改善箇所説明図

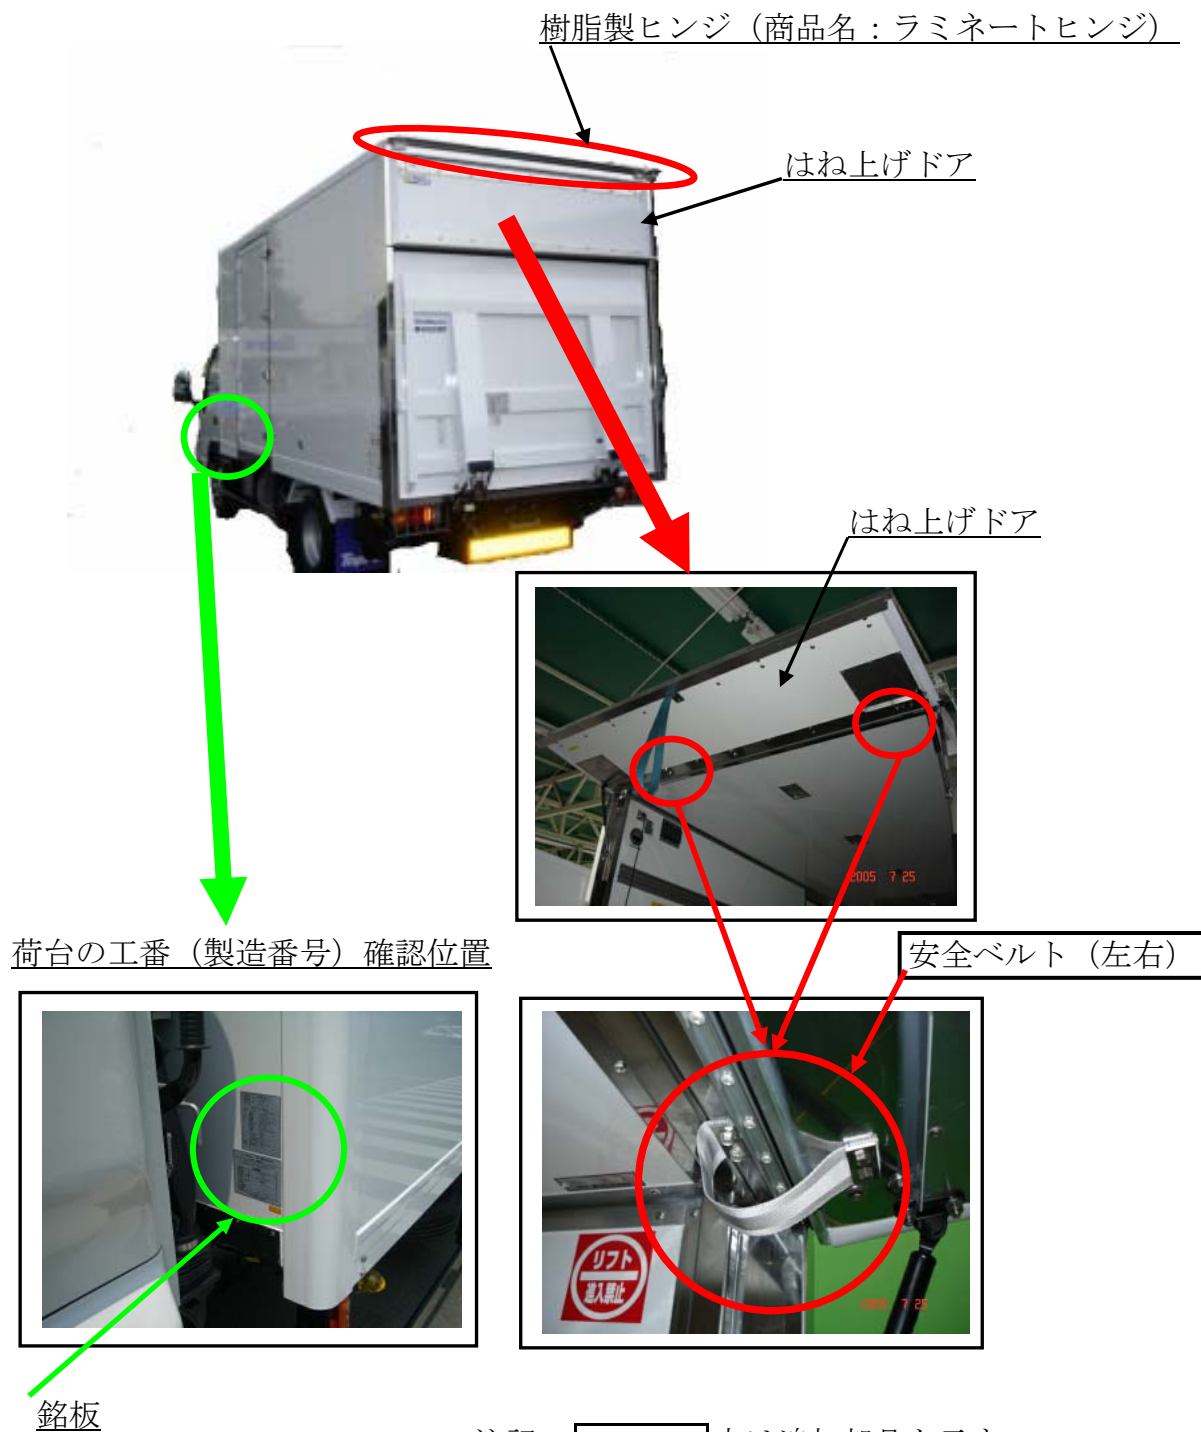
不具合発生箇所

バン型車両において、車両後部に取付けられた上部はね上げドアの取付部構造が不適切なため、ドア上縁の樹脂製ヒンジが大気のおゾン、紫外線等により劣化し破断すると、ドア開放時にドアが外れ落下して、作業者に危害を加えるおそれがある。

改善の内容

全車両、はね上げドアに安全ベルトを左右に取付ける。
又、当該ヒンジを点検し、明らかに亀裂が生じているヒンジは新品に交換する。
